监理工程师通知单

工程名称：余姚市姚江科技投资开发有限公司（一期）615.6KWP 分布式光伏发电项目
编号：CZZH-YJKJYQ-TZ-004

主题：组件安装质量事宜

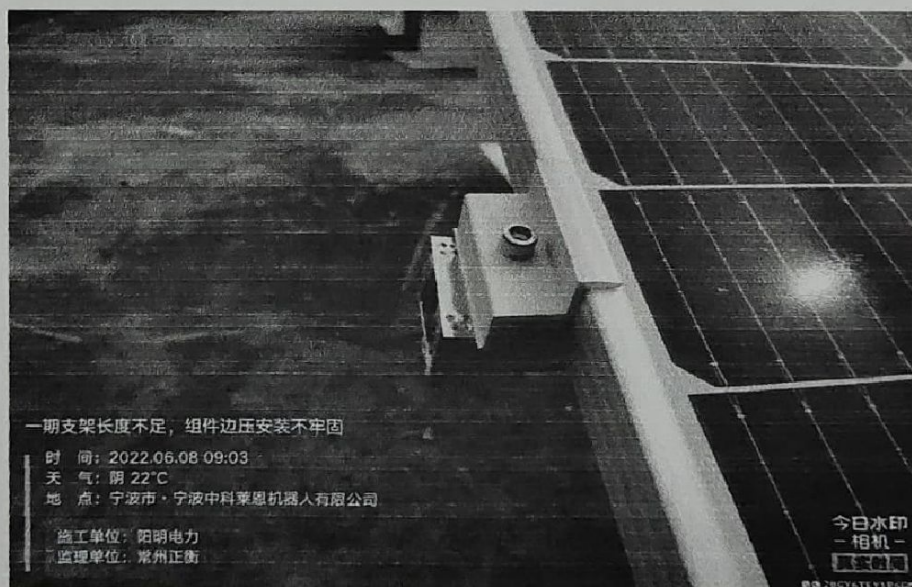
内容：我监理项目部人员对现场施工巡查时，发现在组件安装过程中部分支架长度不足，导致组件边压块安装不牢固（未预留支架至边压块距离）；且光伏安装技术交底落实不到位；存在质量问题。

- 1、加强对施工人员的技术交底，落实到位。
- 2、部分支架长度不足之处，使用连接件连接支架，留有足够长度。
